Aufstellung des Bebauungsplanes „Innenstadt – Bereich Marktplatz“

Hier: Beteiligung der Behörden und sonstiger Träger öffentlicher Belange gem. § 4
 Abs. 2 BauGB i.V.m. § 13a BauGB

**Aufstellung Bebauungsplan Nr. 150/4 „Innenstadt – Bereich Marktplatz“ der Stadt Coesfeld
Beteiligung der Behörden und sonstiger Träger öffentlicher Belange gem. § 4 (2) BauGB**

ATVh-Bez.: Kein aktiver Auftrag		ATVh-Nr.: Kein aktiver Auftrag	
TI NL	West		
PTI	Münster		
ONB	Coesfeld	AsB	1
Bemerkung:		VsB	
		Name	Klaus.Flothkoetter@telekom
		Datum	08.10.2019
		Sicht	Lageplan
		Maßstab	1:1000
		Blatt	1

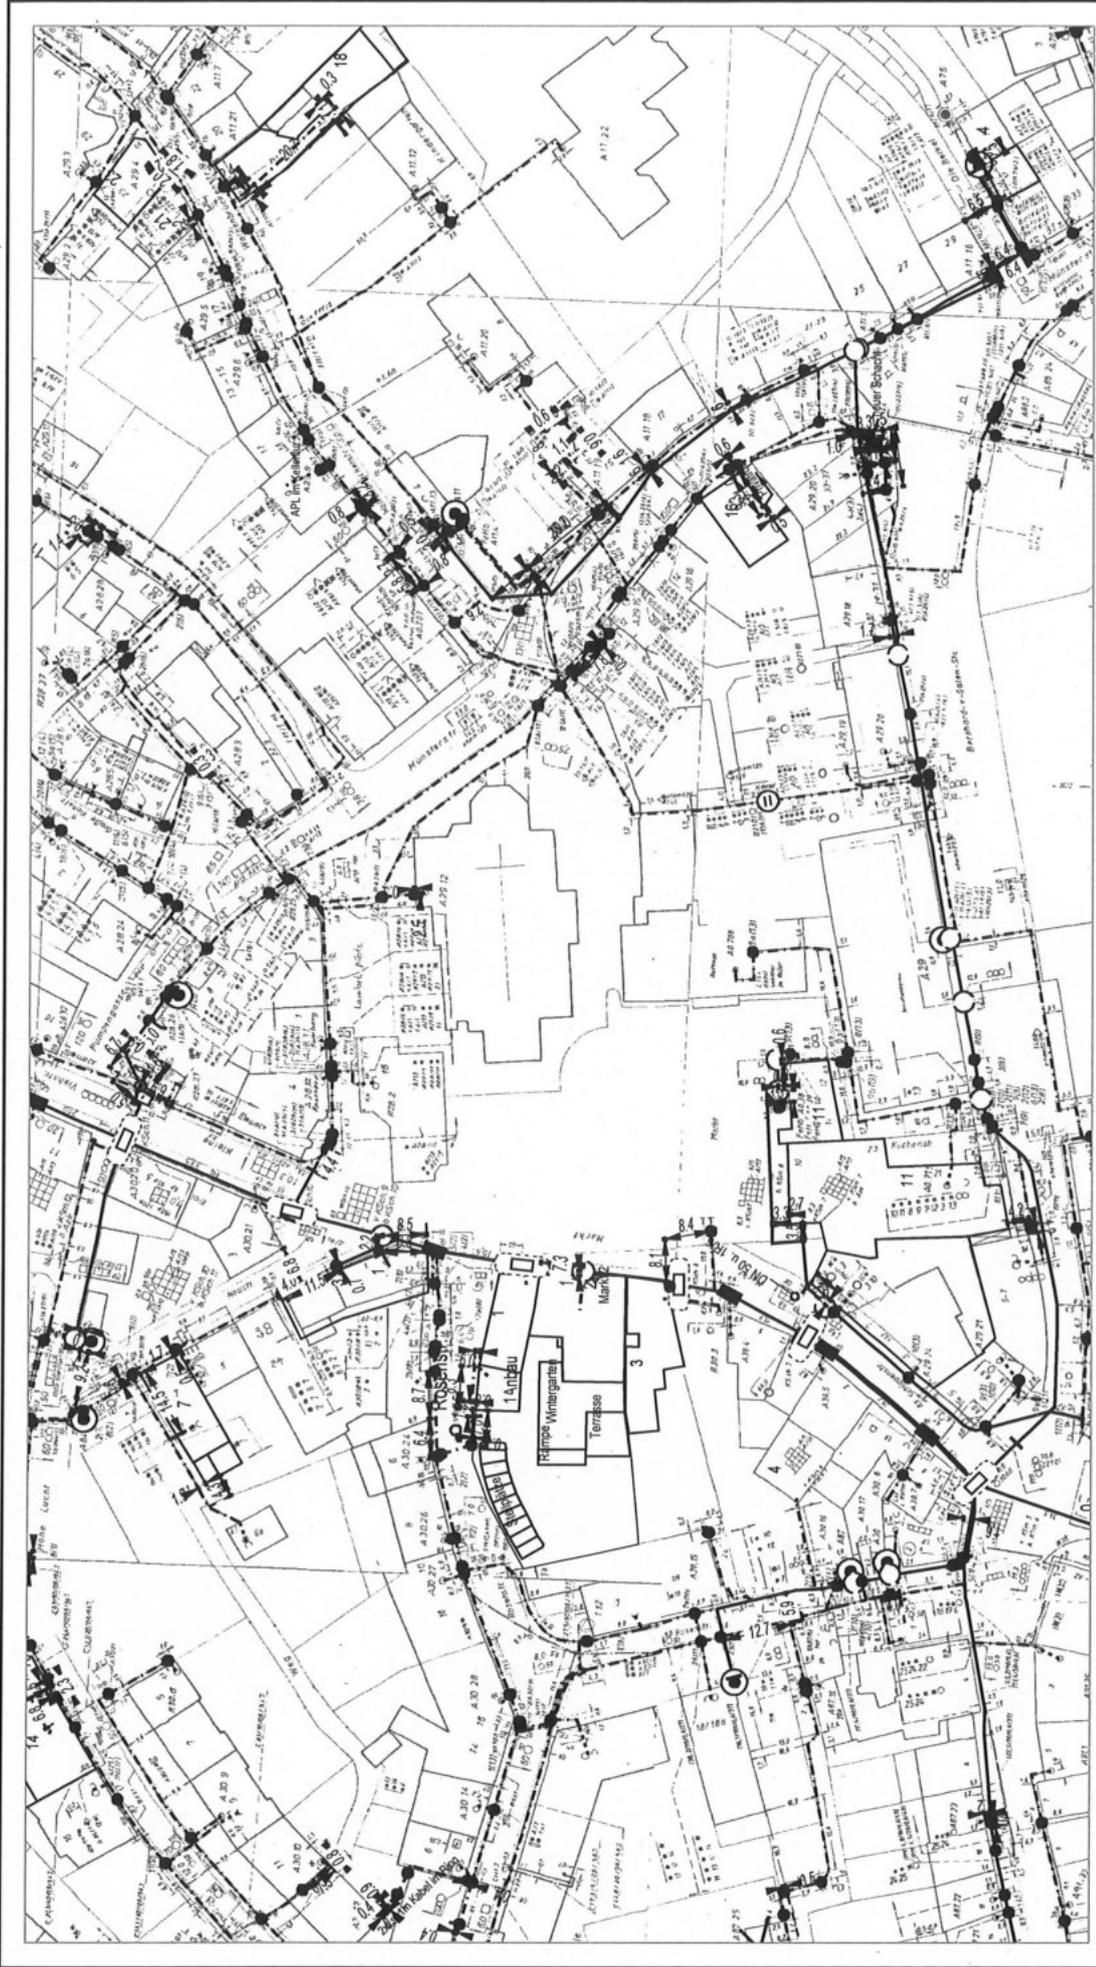
Im Planbereich befinden sich Telekommunikationslinien (TK-Linien) der Telekom, die aus dem beigefügten Lageplan ersichtlich sind. Diese versorgen die vorhandene Bebauung. Die Belange der Telekom - z. B. das Eigentum der Telekom, die ungestörte Nutzung ihres Netzes sowie ihre Vermögensinteressen – sind betroffen.

Der Bestand und der Betrieb der vorhandenen Telekommunikationslinien müssen weiterhin gewährleistet bleiben.

Wir bitten deshalb, konkrete Maßnahmen so auf die vorhandenen Telekommunikationslinien abzustimmen, dass eine Veränderung oder Verlegung der Telekommunikationslinien vermieden werden kann.

Aufhebung des Bebauungsplans Nr. 2 "Neuordnung der Innenstadt" und seiner 1. Änderung der Stadt Coesfeld Beteiligung der Behörden und sonstiger Träger öffentlicher Belange gem. § 4 (2) BauGB
Anlage 2

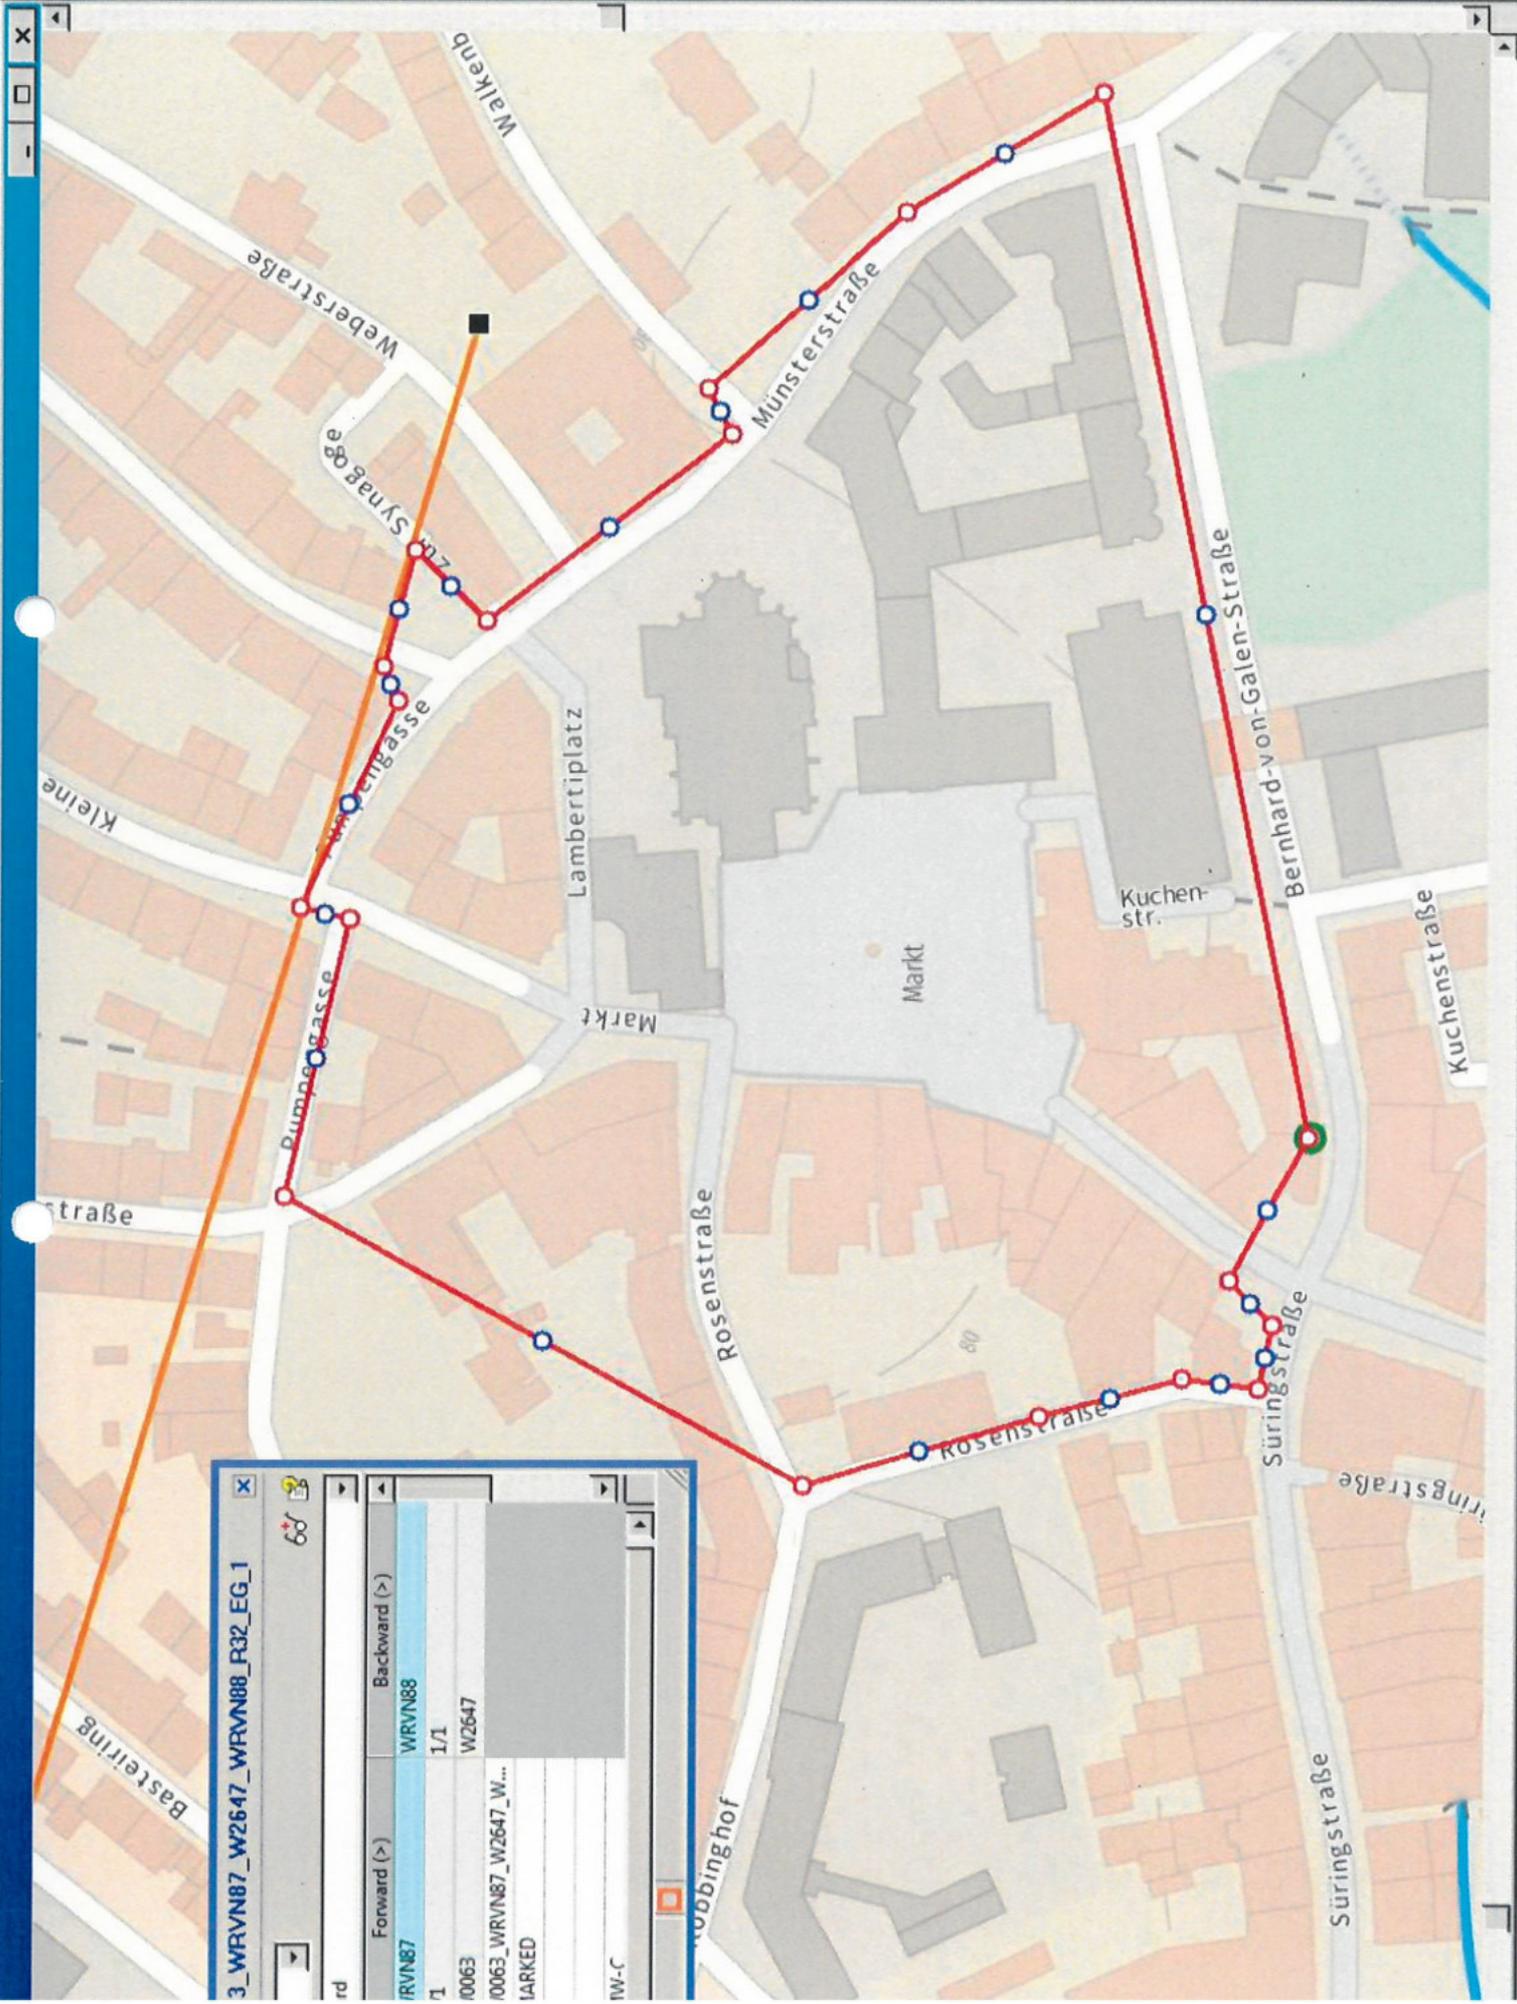
Die Richtfunkstrecken sind in den Anlagen als Linien (Orange) dargestellt. Die Koordinaten und Antennenhöhen können Sie der angehängten Excel-Datei entnehmen. Für einen störungsfreien Betrieb, muss um diese "Linien" ein Freiraum (Mast und Rotor) von mindestens 25m in jede Richtung eingehalten werden. Der konkret freizuhaltende Raum ist u.a. abhängig vom Rotorradius.

In dem uns mitgeteilten Plangebiet verlaufen aktive Richtfunkstrecken der Vodafone GmbH. Daher besteht in diesem Fall grundsätzlich Konfliktpotenzial seitens der Vodafone GmbH. Daher möchte ich Sie bitten den erwähnten Sicherheitsabstand bei Ihrer Planung zu berücksichtigen.

Um die genannten Richtfunkverbindungen ist in alle Richtungen ein Sicherheitsabstand von mindestens 25m einzuhalten.
Bei Windkraftanlagen bezieht sich dieser Abstand auf den Rotor und nicht auf die Nabe
